Cet addenda A01 inclut les précisions et informations additionnelles en **architecture**.
*This addendum includes clarifications and additional information in **architecture**.*

ADDENDA A-01

No. de projet : 2410-18

Projet:
MISE A NIVEAU DU
BATIMENT D'ACCUEIL
SECTEUR ST-MATHIEU -
PARC NATIONAL DE LA
MAURICIE

ELEVATION PORTE TYPE

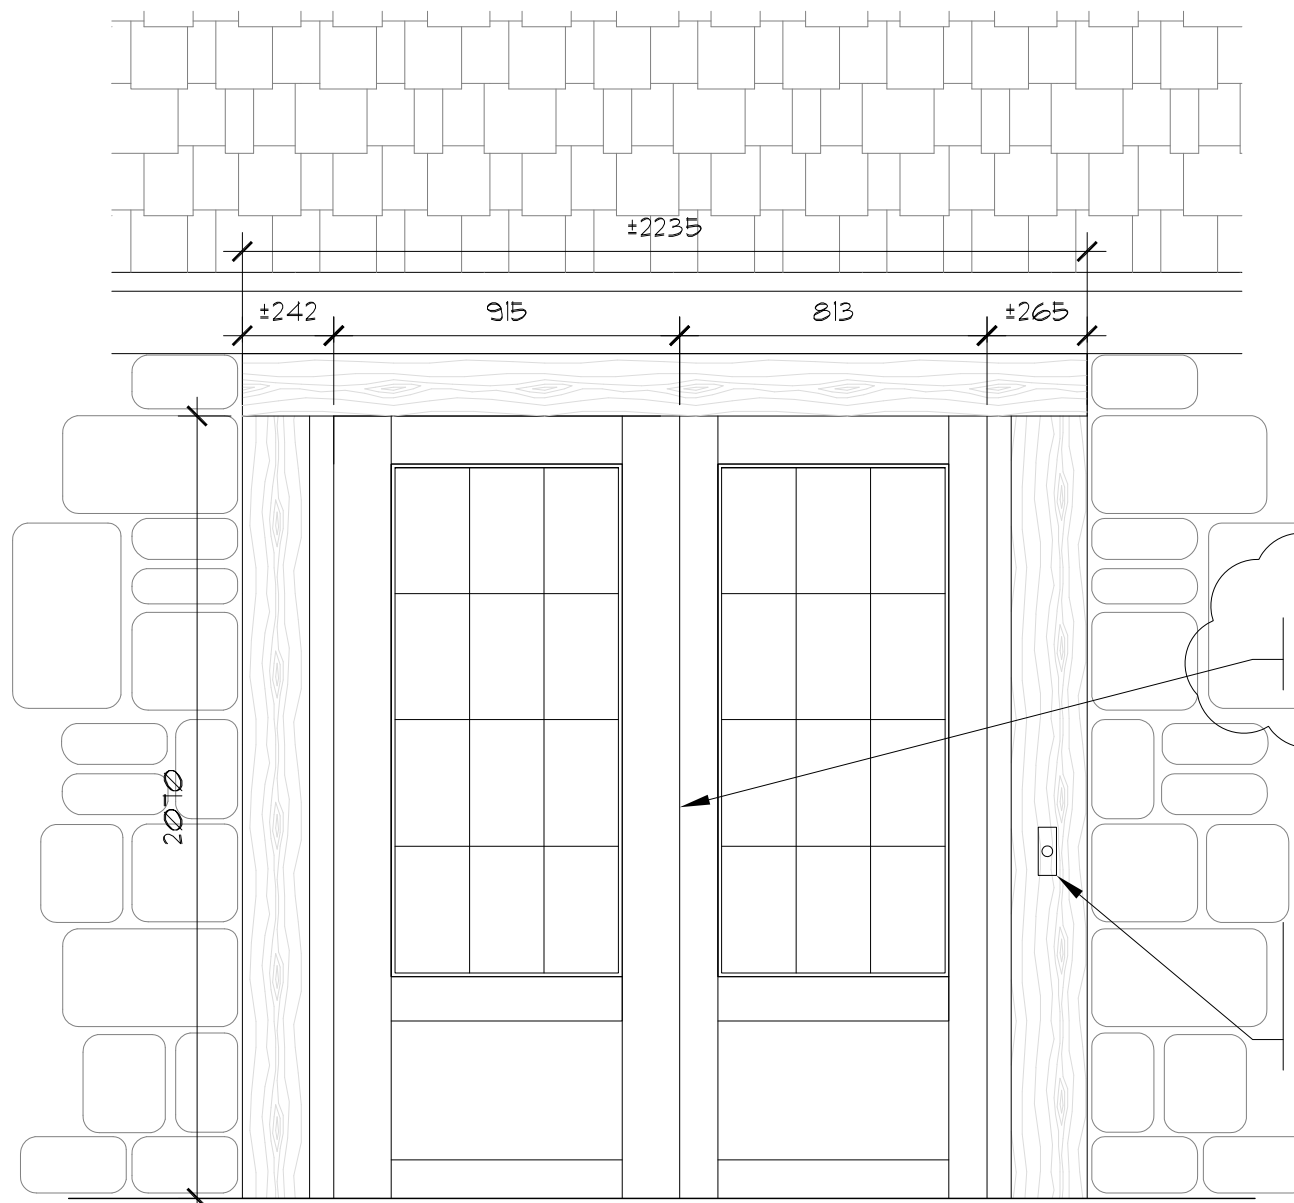
Réponse : voir le point 1.5 du présent addenda.
- 1.3 Tableau des portes et cadres page Page de dessin A08 de A15
1. Remplacer le tableau des portes et cadres par celui émis en pièce jointe au présent addenda.
- 1.4 Élévations des portes 100-A et 100-B Page de dessin A12 de A15 – Détail #4
1. Remplacer le détail #4 de la page A-12 *Élévation porte existante* par celui émis en pièce jointe au présent addenda à la page 2 de 2.
- 1.5 Devis d'architecture Section 07 21 13 – Paragraphe 2.1.1. Isolants en panneaux
1. Remplacer le paragraphe 2.1.1 *Panneaux de polyisocyanurate cellulaire rigide* par le paragraphe ci-dessous :

MENEAU CENTRAL A FOURNIR ENTRE LES 2 PORTES

OUVRE PORTE AUTOMATIQUE A INSTALLER SUR LA PORTE D'ENTREE PRINCIPALE SEULEMENT (COTE STATIONNEMENT)

POR-A
PORTE 914mm ET CADRE EN BOIS 140mm DE LARGEUR A TEINDRE ET VERNIR COUL. AU CHOIX DE L'ARCHITECTE

POR-B
PORTE 813mm ET CADRE EN BOIS 140mm DE LARGEUR A TEINDRE ET VERNIR COUL. AU CHOIX DE L'ARCHITECTE

LES DIMENSIONS EXACTES DES PORTES DEVRONT ETRE VALIDÉES AU CHANTIER SELON L'OUVERTURE LIBRE UNE FOIS LES PORTES ET CADRES EXISTANTS RETIRÉS.
